Nota van zienswijzen projectbesluit 'Habraken 1212'

Nota van ambtshalve wijzigingen projectbesluit 'Habraken 1212'

Advies projectbesluit Habraken
1212

Figuur 2: Bluswatervoorzieningen PeJo de Graauw

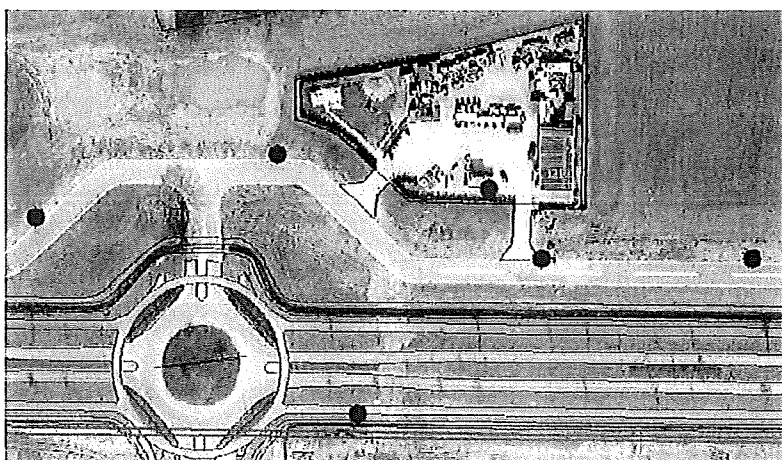
Bij het bestrijden van een incident zijn de bereikbaarheid, de bluswatervoorziening en de opkomsttijd belangrijk. De opkomsttijd van de eerste tankautospuiter is 10,44 minuten en voor de tweede tankautospuiter 12 minuten. De opkomsttijd van de eerste tankautospuiter voldoet niet aan de zorgnorm zoals deze door het algemeen bestuur van de Veiligheidsregio in de Leidraad basis brandweerzorg is vastgelegd. De tweede tankautospuiter voldoet wel aan deze zorgnorm.

Om een goede bestrijding van de gevolgen van een ongeval met brandbare en/of explosieve stoffen in de open lucht mogelijk te maken dient de inrichting PeJo de Graauw goed bereikbaar te zijn en moet er voldoende bluswater beschikbaar zijn. Op dit moment is er één geboorde bluswatervoorziening aanwezig op het terrein. Bedrijventerrein Habraken is een middelgroot bedrijfsterrein waarbij brandkranen met een opbrengst van minimaal 90 m³/uur noodzakelijk is. Er zijn voldoende primaire en secundaire bluswatervoorzieningen aanwezig in en nabij het terrein van PeJo de Graauw. Daarnaast is het goed om te vernemen dat de lokale brandweer een tertiaire bluswatervoorziening (reservoir van 3x3x7 meter) wil realiseren met het oog op toekomstige ontwikkelingen nabij bedrijventerrein Habraken. Deze tertiaire bluswatervoorziening kan gebruikt worden bij een calamiteit op het terrein van PeJo de Graauw.

1. op de bereikbaarheidskaart van PeJo de Graauw zijn er drie bluswatervoorzieningen beschreven. Op het terrein van PeJo de Graauw is een geboorde put en een ondergrondse brandkraan van 90 m^3 (150 mm) aanwezig en buiten het terrein ligt een ondergrondse brandkraan van 60 m^3 (110 mm). In werkelijkheid zijn er meer bluswatervoorzieningen van 60 m^3 aanwezig buiten het terrein van PeJo de Graauw. De Bereikbaarheidskaart van PeJo de Graauw dient hierop te worden geactualiseerd.
